## ハウジング商品連絡

## 目次

パナソニックキッチンLクラス・Sクラス、ラクシーナ  
トリプル・マルチワイドIH、トリプルワイドガス用ユニット仕様変更に伴う収納有効高さ変更のご連絡

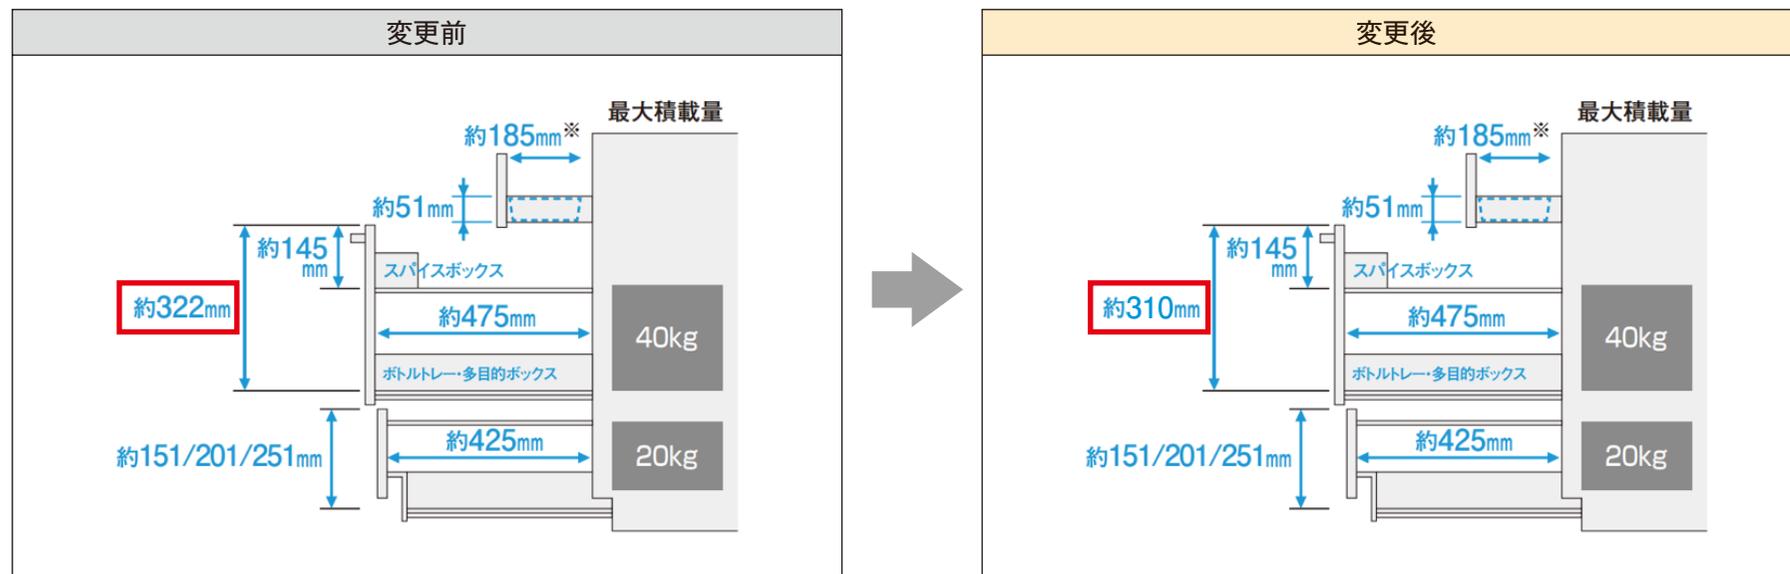
トリプルワイド・マルチワイドIH、トリプルワイドガス用ユニットの仕切り枠変更に伴い、中段引出しの収納有効高さが変更になります。

(幅600・750コンロ下ユニットの中段と同等の高さとなります。)

2025年6月生産分より、自然切替

【1】「非接触開閉センサー引手」操作による扉動作仕様の変更

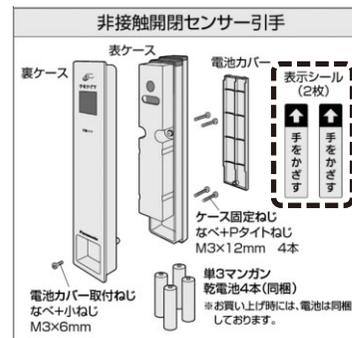
扉の開閉中はセンサー引手に手をかざしても操作できません。

扉の開閉中にセンサー引手に手をかざすと扉が逆方向に動きます。

扉の開閉中、センサー引手に手を約5cmまで近づけると、約1秒間停止後に逆方向に反転して動きます。

全開位置から約10cm以内は手を近づけても反転しません。

2025年4月24日(木) 出荷分より変更
